**SUPERINTENDENCIA DE INDUSTRIA Y COMERCIO
DIRECCIÓN DE NUEVAS CREACIONES**

ASUNTO	Radicación	10 061066
	Trámite	011
	Evento	378
	Actuación	519
	Oficio	
	Folios	7

Como resultado del Examen de Fondo realizado, con fundamento en el Artículo 45 de la Decisión 486 de la Comisión de la Comunidad Andina, se comunica:

Título de la solicitud: "Procedimiento para llenar una cámara de horno de una batería de horno de coque" (folio 1).

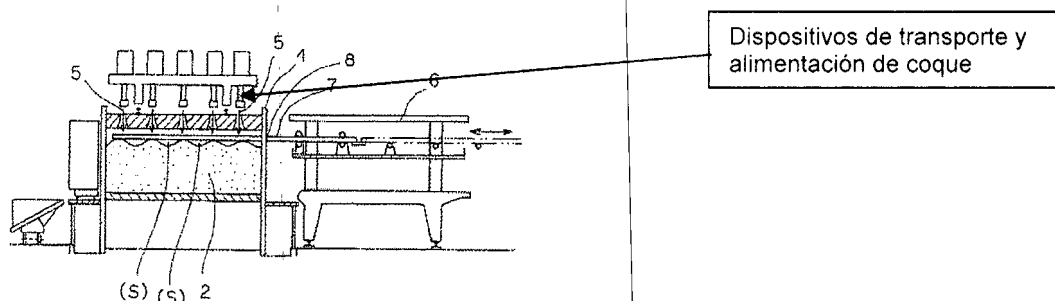
Las características esenciales del dispositivo de la reivindicación 1 habían sido divulgadas previamente en D1, el cual enseña: un procedimiento para llenar una cámara de homo de una batería de horno de coque (Resumen), por medio de al menos un dispositivo de medición (3) dispuesto en una varilla de nivelación (1) y por medio de una unidad de procesamiento conectada al dispositivo de medición (3), se determina el perfil del material a granel dentro de la cámara del homo (resumen) durante el proceso de llenado en dirección longitudinal (Párr. 22, Figs. 3 y 7), dependiendo del perfil del material a granel determinado del avance del material a granel, tiene lugar una carga adicional de la cámara del homo (Fig. 7) y donde por medio del dispositivo de medición (3), se determina un perfil del nivel de llenado tridimensional sin contacto en dirección longitudinal y dirección transversal de la cámara del horno (Figs. 5 y 6)..

En consecuencia, la reivindicación 1 no es nueva, según lo divulgado en el documento D1.
